Mission régionale d'autorité environnementale

Avis délibéré

**sur le projet d'implantation d'une unité industrielle
de traitement de ballons d'eau chaude usagés
porté par AFM recyclage (groupe Derichebourg)
sur la commune de Montoir-de-Bretagne (44)**

n° PDL 022438 / AP

Figure 1: implantations initiale (à gauche) et finale (à droite) du projet
(source : notice de présentation des modifications du projet page 6)

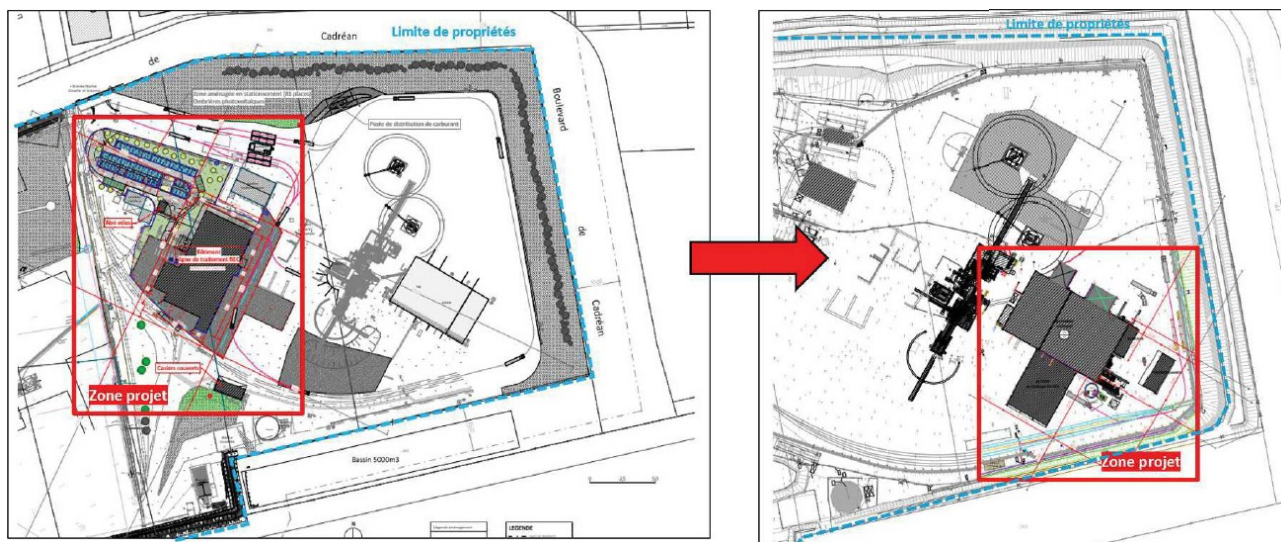
L'étude d'impact jointe au dossier et son résumé non technique ne correspondent pas au projet finalement retenu. Ces deux premiers documents reposent en effet sur la construction d'un nouveau bâtiment dédié à l'activité. Le projet final, objet du permis de construire déposé, réutilise quant à lui un bâtiment existant avec l'ajout de bâtiments annexes en fonction des besoins.

Un document séparé de juillet 2026 (120 pages) présente toutefois les modifications apportées au projet par rapport à celui exposé dans l'étude d'impact (cf. illustration ci-dessous) ainsi que les impacts liés à ce changement. La lecture du dossier reste cependant difficile du fait des modifications importantes apportées au projet après rédaction de l'étude d'impact (qui date de septembre 2025) et de la présentation d'informations divergentes selon les documents du dossier. La compréhension du contenu du projet reste alors incertaine. Certains éléments ne sont pas localisés sur les nouveaux plans, comme la cuve de régulation enterrée. D'autres ne sont pas représentés sur les nouveaux plans et leur réalisation n'est ni confirmée, ni infirmée, comme celle de la cuve aérienne de rétention des eaux de condensat des mousses.

- ***mettre à jour l'étude d'impact afin qu'elle reflète le projet effectivement retenu et ses incidences potentielles ;***
- ***procéder à un minimum d'investigations au titre des milieux naturels, proportionnées aux enjeux, ainsi qu'une analyse des incidences Natura 2000 du projet ;***
